Ilustrovaný seznam náhradních dílů – aktualizace

536LiP4, 536LiPT5 a 536LiPX

Popis změny

Reference 1

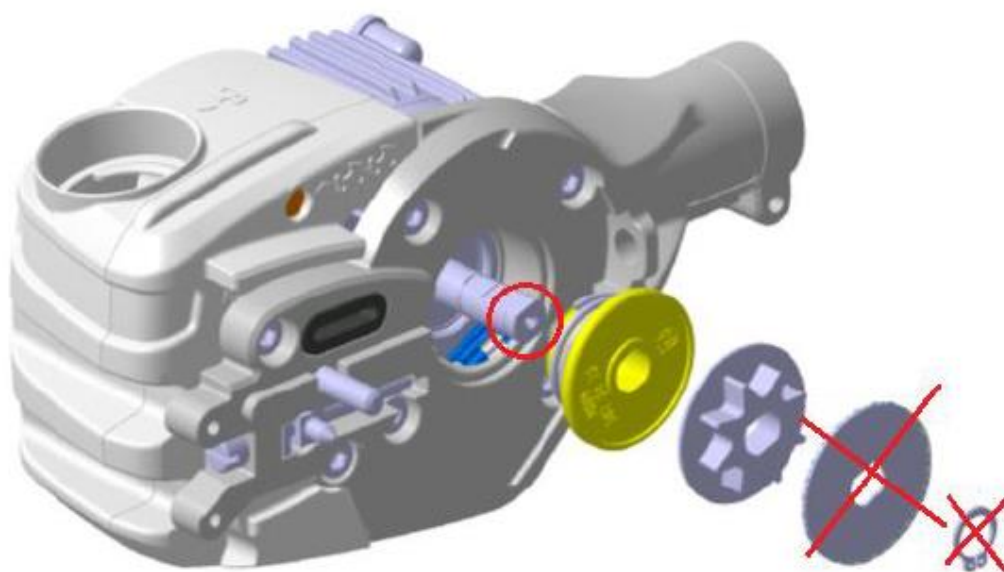
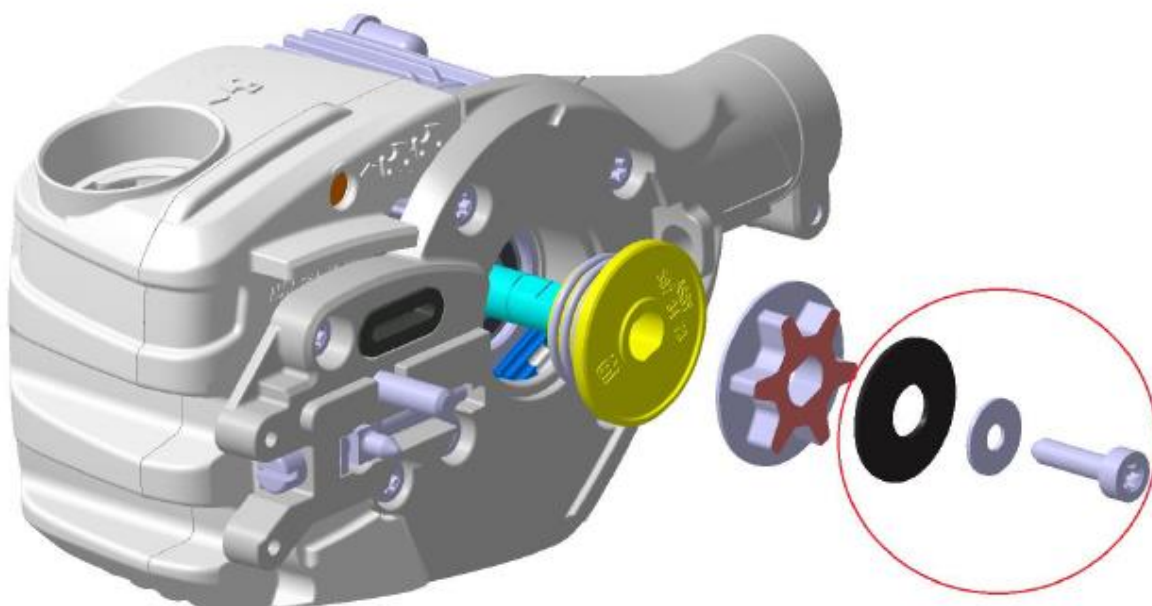
Motor assy is replaced with a new motor assy that has an internal threaded hole in the shaft.
The washer and circlip are replaced by a disc spring, washer and screw.
The screw must be tightened with 7-8 Nm and the spur sprocket must be held / fixed to enable that.

Reference 2 pro IDENTIFIKACI ŘEZACÍHO SYSTÉMU 529 53 71-01.

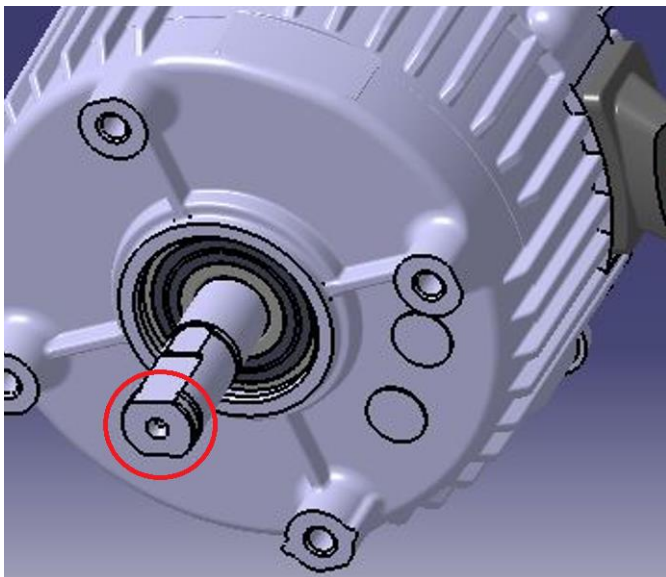
Starý ŘEZACÍ SYSTÉM 529 53 71-01 > (hřídel motoru bez otvoru pro šroub) je kompatibilní **POUZE** s POJISTNÝM KROUŽKEM 735 31 12-00 a PODLOŽKOU 577 27 15-01. Tento starý řezací systém obsahuje MOTOR 587 69 08-01.

Nový ŘEZACÍ SYSTÉM 529 53 71-01 > (hřídel motoru obsahuje otvor pro šroub, viz níže) je kompatibilní **POUZE** s TALÍŘOVOU PRUŽINOU 597 67 01-01, PODLOŽKOU 503 23 00-35 a ŠROUBEM 503 21 53-20. Tento nový řezací systém zahrnuje MOTOR 529 65 38-01.
